OBRA:
Loteamento Parque Industrial Sampaio - 4º aditamento 5ª fase

CONTÉM:
Planta síntese - situação actual (3º aditamento à 5ª fase do PL 1/2006)

CONTÉM:
Planta síntese operações - reconfiguração de estremas e integração artigo matricial 903

CONTÉM:
Planta síntese - proposta (4º aditamento à 5ª fase do PL 1/2006)

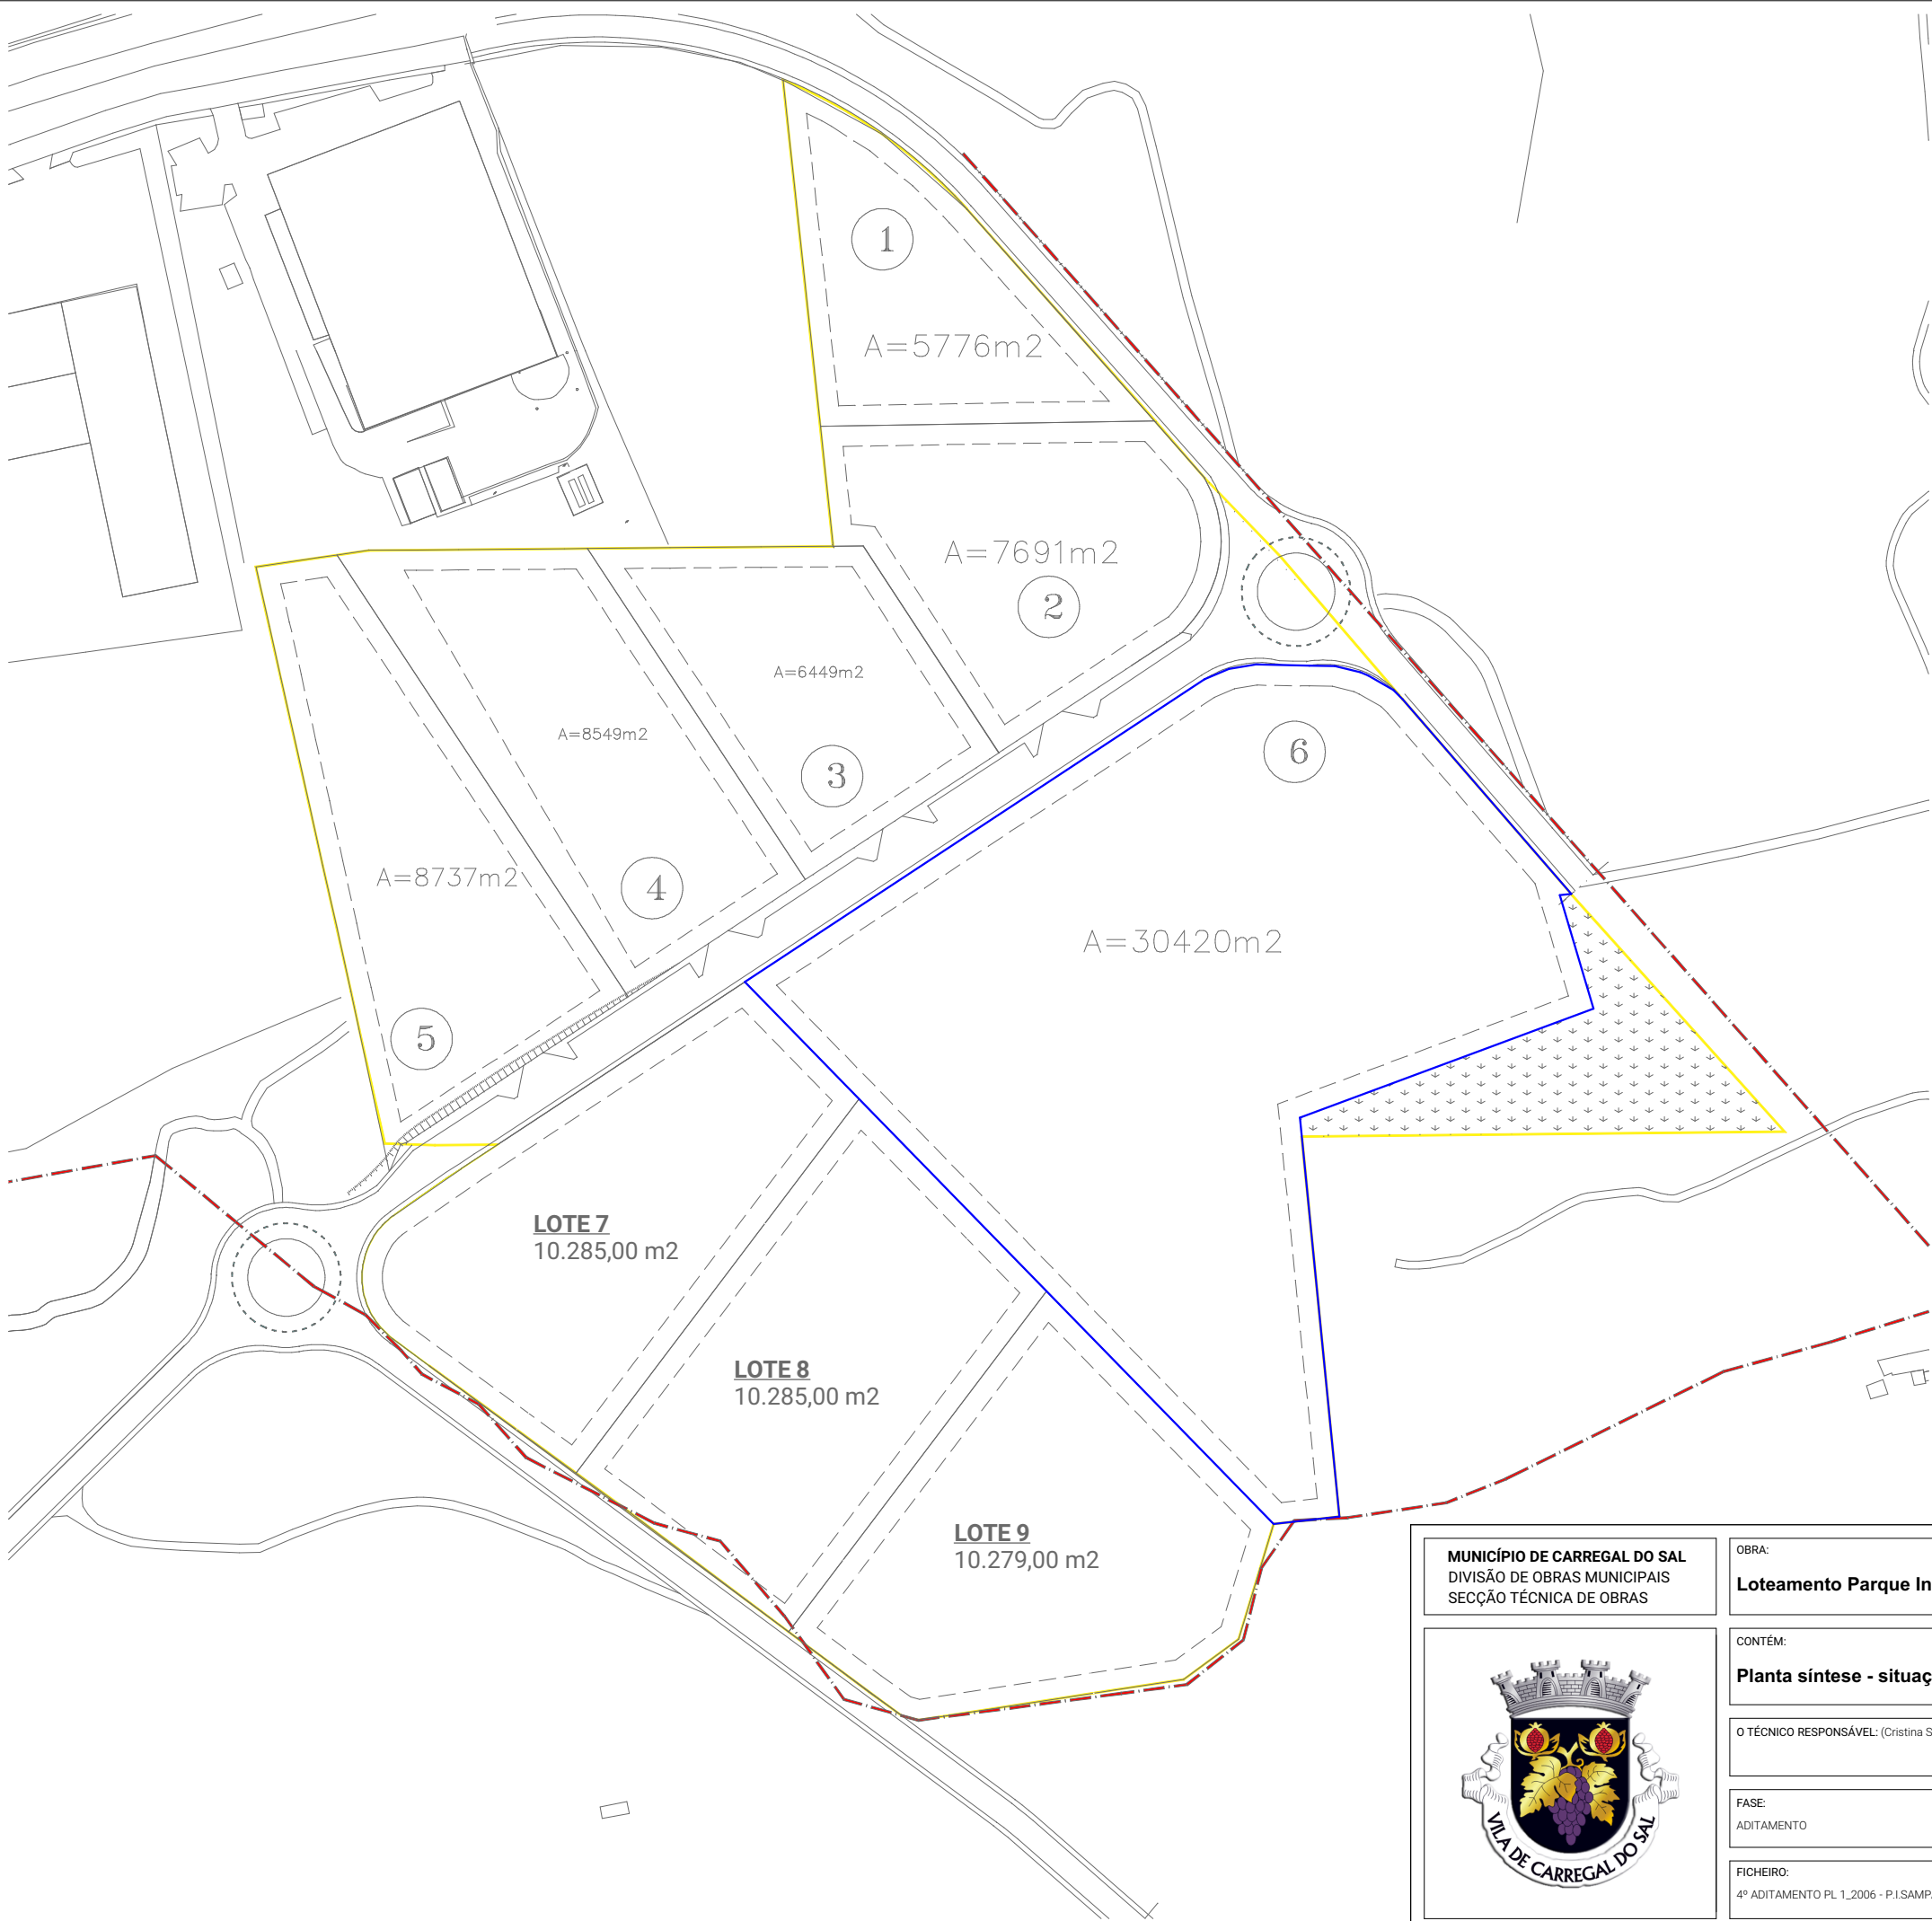
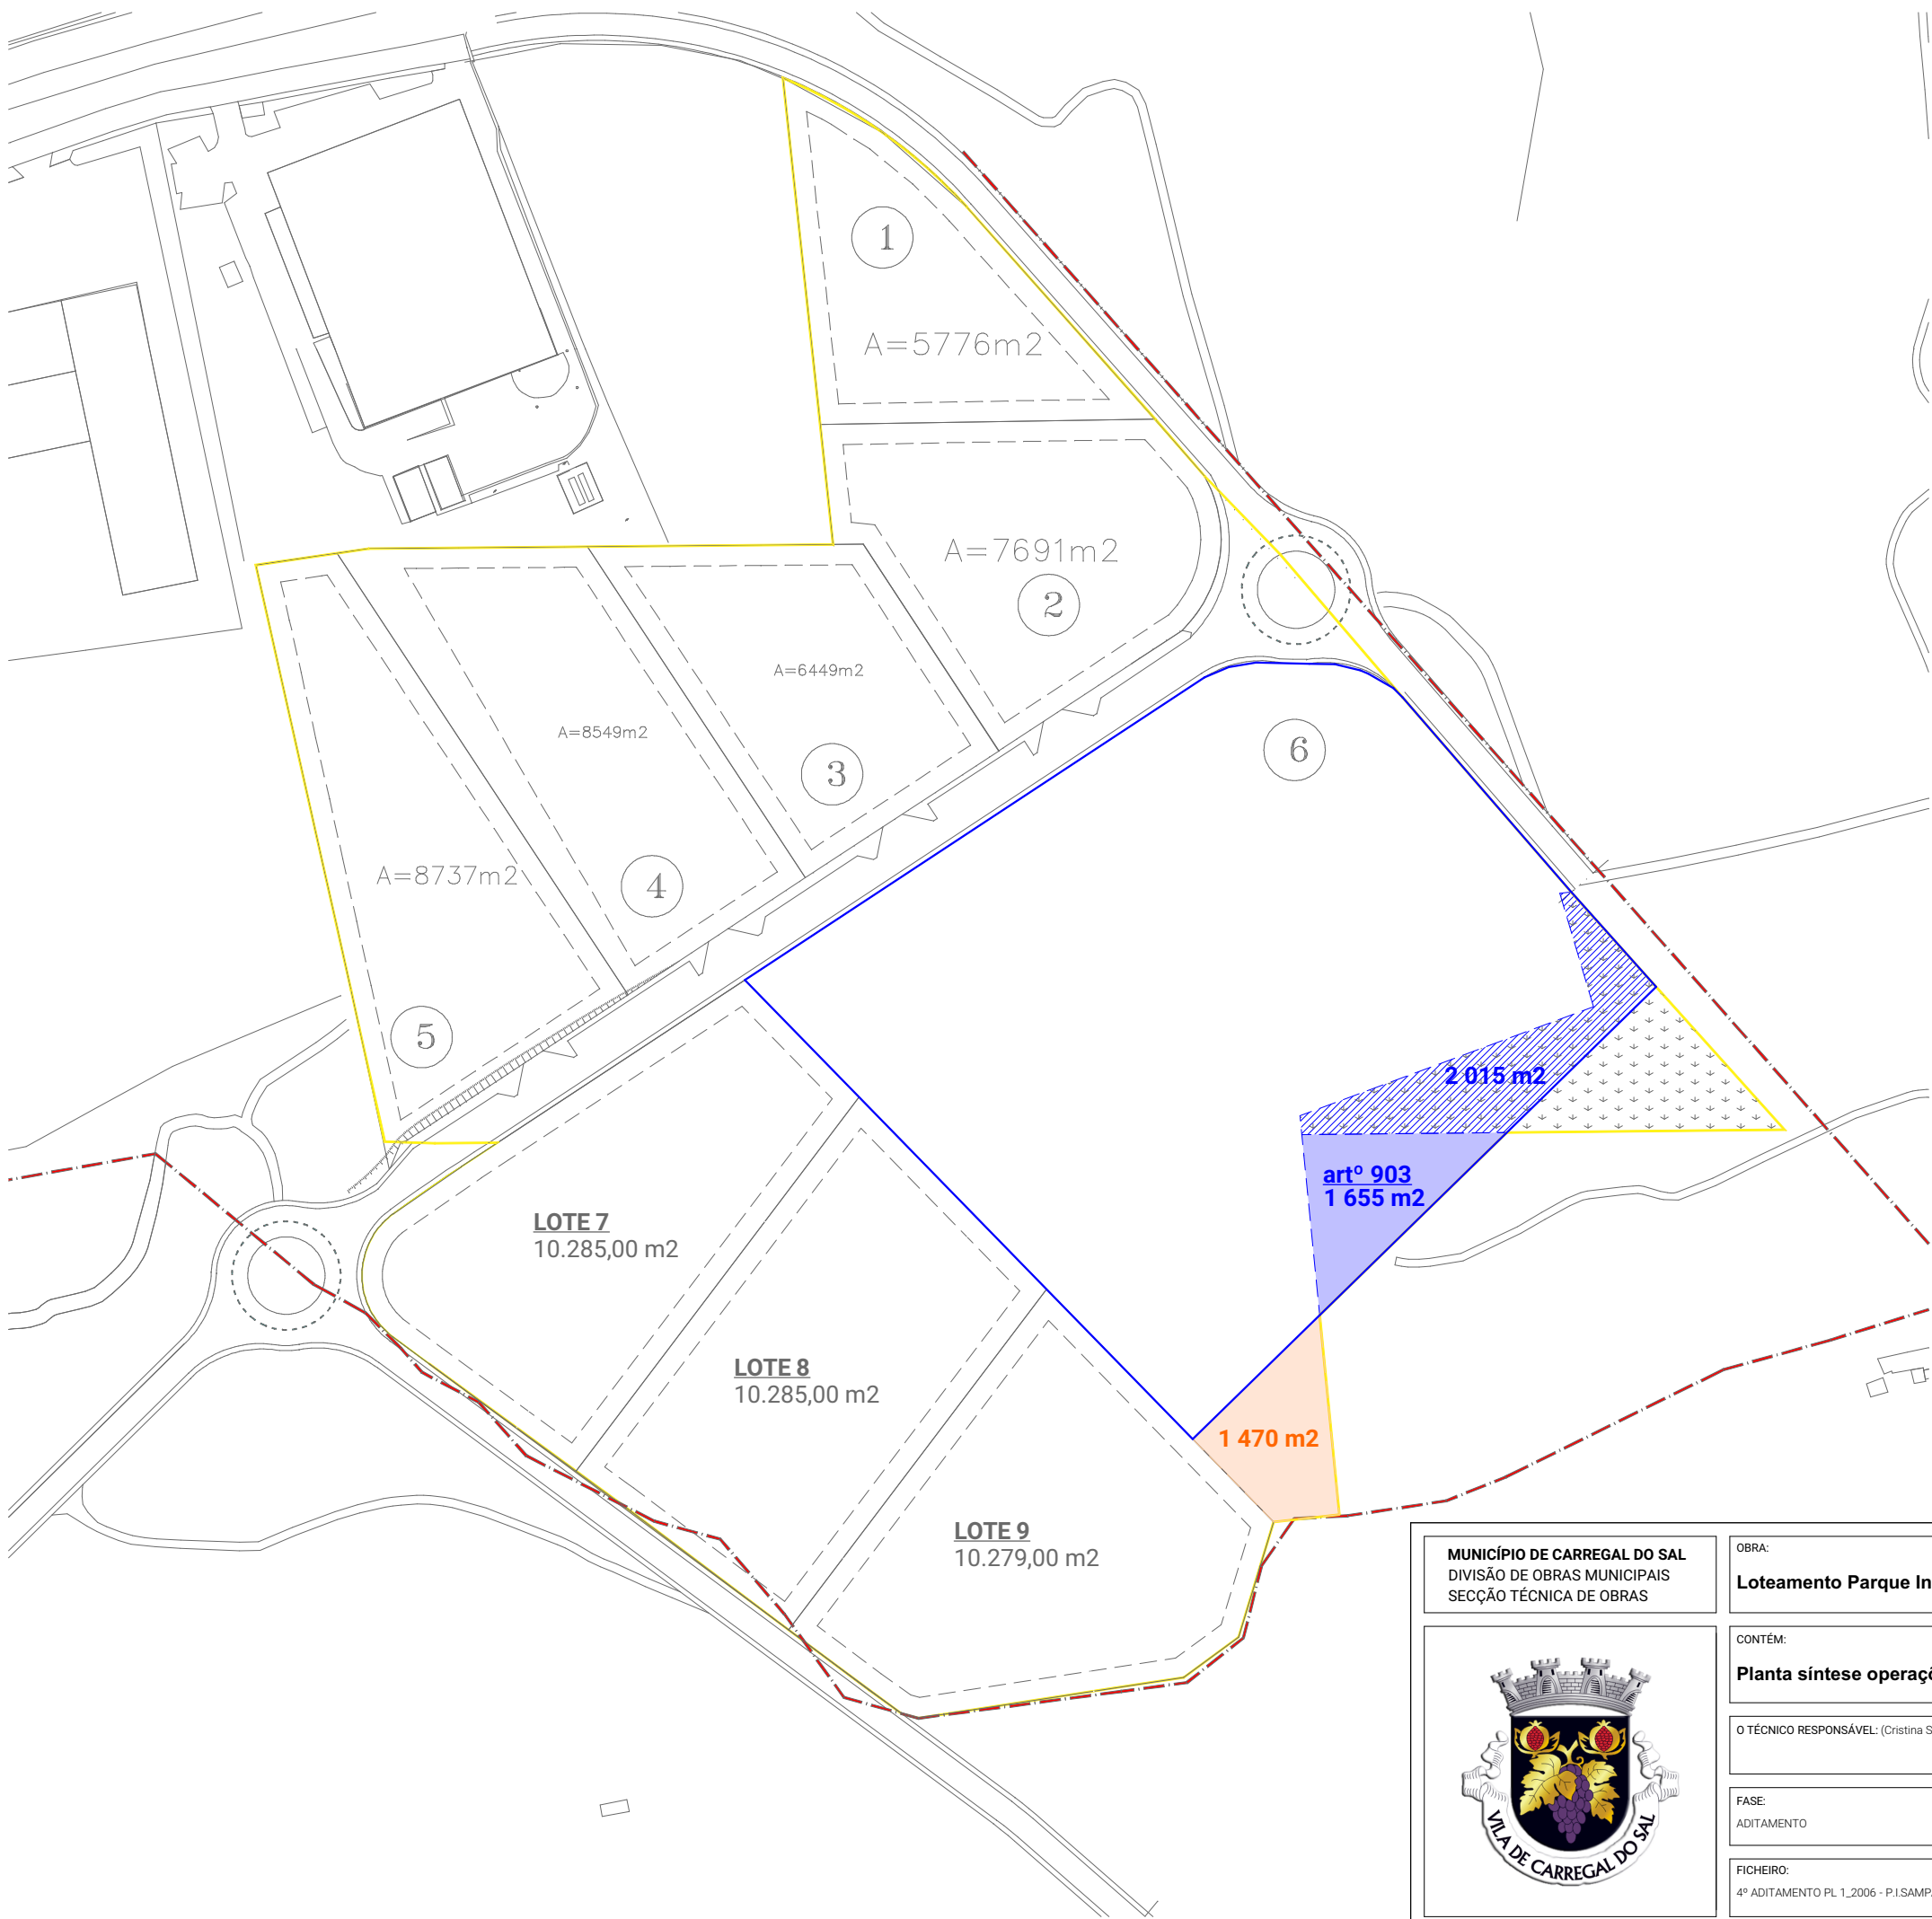
- LIMITE DO TERRENO
- ESPAÇO INDUSTRIAL
- LIMITE LOTE 6
- ESPAÇO VERDE A INTEGRAR NO LOTE 6
- ARTIGO 903 A INTEGRAR NO LOTE 6
- ÁREA A RETIRAR DO LOTE 6 PARA INTEGRAR EM ESPAÇOS VERDES
- ESPAÇOS VERDES

Nº LOTE	ÁREA LOTE (m²)	ÁREA IMPERM. (m²)
1	5.776,00	2.888,00
2	7.691,00	3.845,50
3	6.449,00	3.224,50
4	8.549,00	4.274,50
5	8.737,00	4.368,50
6	(30.420 - 1.470 + 1.655 + 2.015) 32.620,00	16.310,00
7	10.285,00	5.142,50
8	10.285,00	5.142,50
9	10.279,00	5.139,50
TOTAL	100.671,00	50.335,50

ÁREA TOTAL DO TERRENO A LOTEAR ____ 108 400 m² + 1 655m² = 110 055m²
ÁREA LOTEADA _____ 100 671 m²
ÁREA TOTAL DE IMPERMEABILIZAÇÃO _ 50 335,50 m²
ÁREA CEDÊNCIA
ARRUAMENTOS _____ 6 158m²
ESPAÇOS VERDES _____ 3 771m² - 2 015m² + 1 470m² = 3 226m²

Nº LOTE	ÁREA LOTE (m²)	ÁREA IMPERM. (m²)
1	5.776,00	2.888,00
2	7.691,00	3.845,50
3	6.449,00	3.224,50
4	8.549,00	4.274,50
5	8.737,00	4.368,50
6	32.620,00	16.310,00
7	10.285,00	5.142,50
8	10.285,00	5.142,50
9	10.279,00	5.139,50
TOTAL	100.671,00	50.335,50

ÁREA TOTAL DO TERRENO A LOTEAR ____ 110 055m²
ÁREA LOTEADA _____ 100 671 m²
ÁREA TOTAL DE IMPERMEABILIZAÇÃO _ 50 335,50 m²
ÁREA CEDÊNCIA
ARRUAMENTOS _____ 6 158m²
ESPAÇOS VERDES _____ 3 226m²
